Mission régionale d'autorité environnementale

**Avis délibéré de la mission régionale
d'autorité environnementale
Hauts-de-France
sur le projet de centrale photovoltaïque sur la commune de
Villers-Saint-Sépulcre (60)
Étude d'impact du 26 mars 2024**

n°MRAe 2024-7967

Plan masse permis de construire pièce PC2

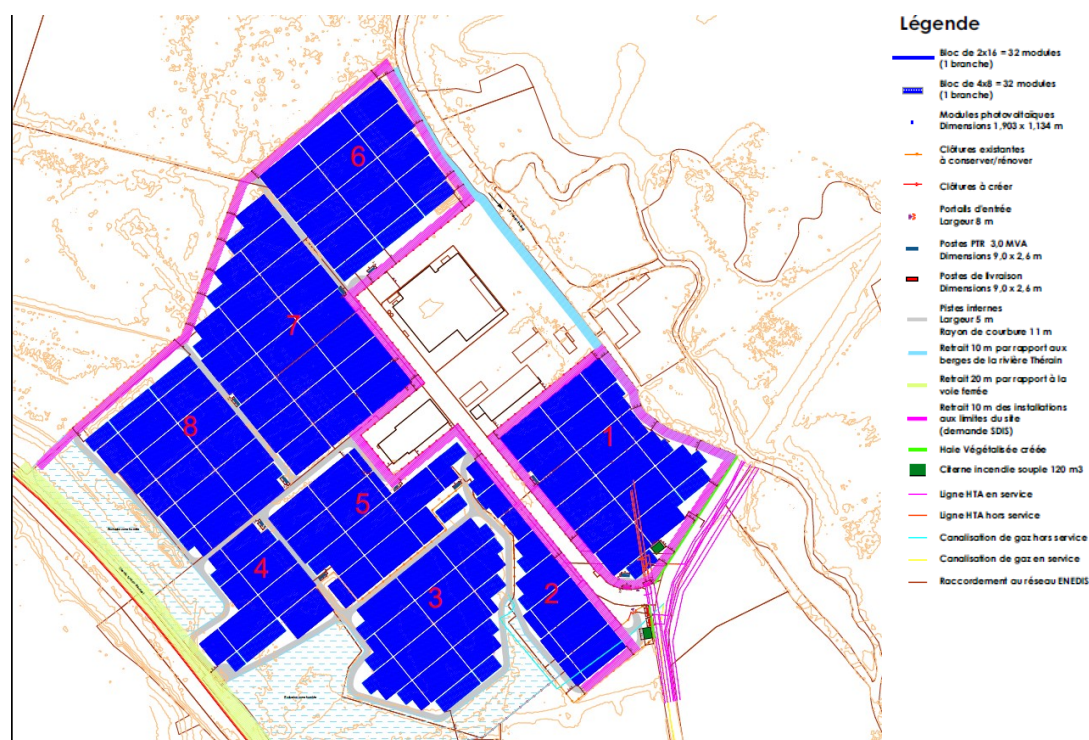
L'étude d'impact précise que les raccordements par câbles seront enterrés à 80 cm pour des raisons

de sécurité sauf au droit de l'ancienne décharge « étant donné la nature des sols pollués » (page 171 de l'étude d'impact). Il conviendrait de décrire ces raisons de sécurité et le cas échéant, de justifier la cohérence de la démarche par rapport aux autres secteurs pollués et/ou imperméabilisés du site.

L'autorité environnementale recommande de décrire les raisons de sécurité qui justifient que les câbles soient enterrés et le cas échéant, de justifier la cohérence de la démarche par rapport aux autres secteurs pollués et/ou imperméabilisés du site.

(Étude d'impact page 113)

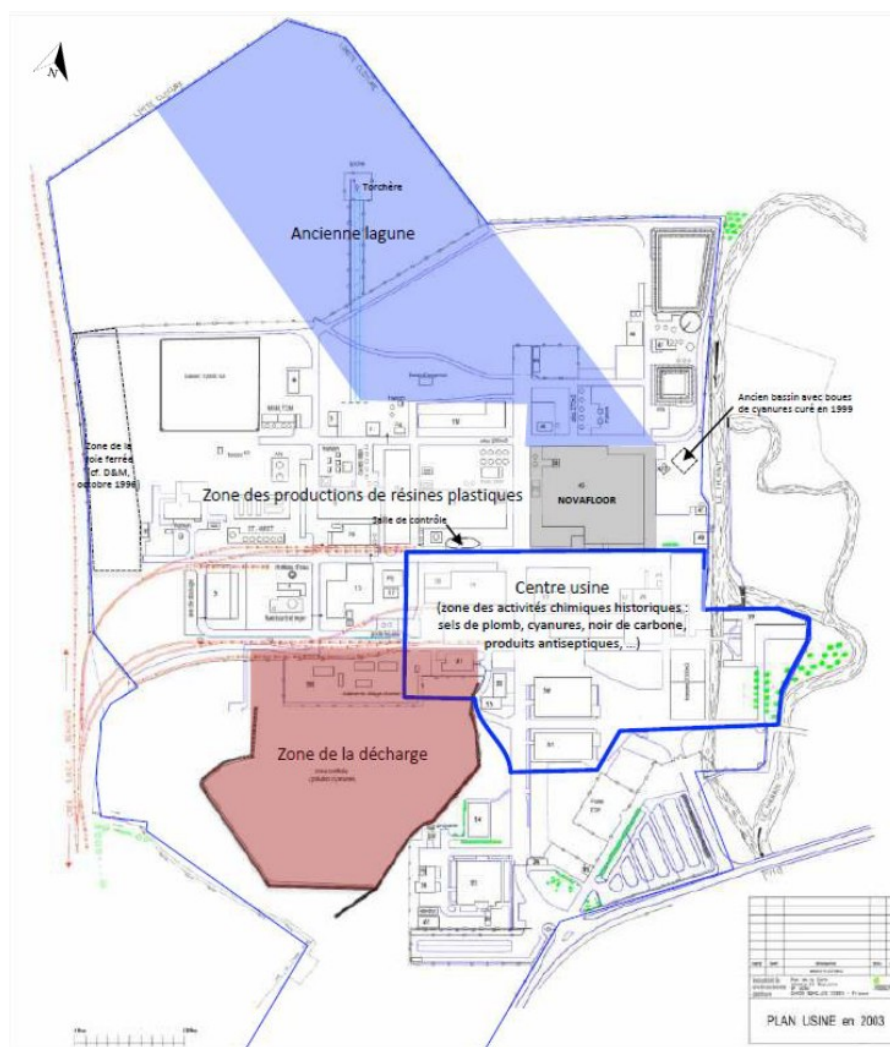
Au regard de l'historique du site, l'étude d'impact distingue quatre grandes zones :

- la zone « centre usine » polluée au plomb, aux cyanures et aux hydrocarbures aromatiques polycycliques (HAP) ;
- la zone de la décharge polluée aux cyanures et à l'arsenic, au plomb et aux phénols ;
- la zone de production de résines plastiques polluée aux cyanures, au plomb et aux HAP ;
- l'ancienne lagune polluée au styrène et cadmium.
